Audi A4 トランスミッションコントロールユニットの交換改修

| サービスキャンペーン通知日 | 平成 26 年 7 月 23 日 |

不具合発生箇所

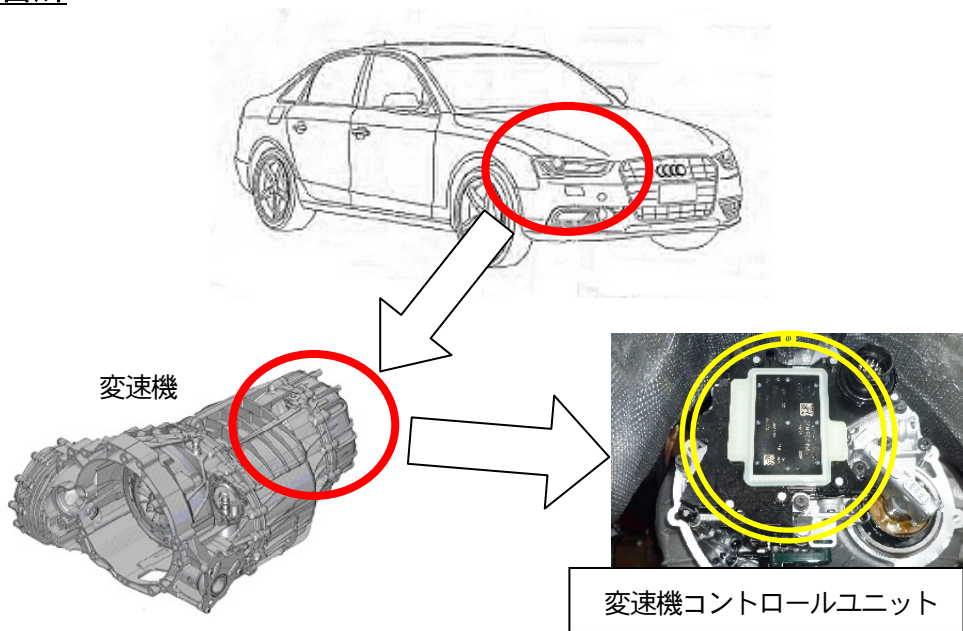
| 不具合の内容 | 不適切な変速機オイルが使用されているため、変速機コントロールユニットの電子基板の配線の周囲に硫化銅が生成され、成長した場合、硫化銅を通して配線間に微弱な電流が流れることがあります。そのため、正規の電気信号の通信が出来ず、ギア位置を正確に検出できなくなり、エマージェンシーモードに切り替わるおそれがあります。 |

| 改善の内容 | 全車両、変速機コントロールユニットを新品に交換し、変速機オイルを正規品に交換します。 |
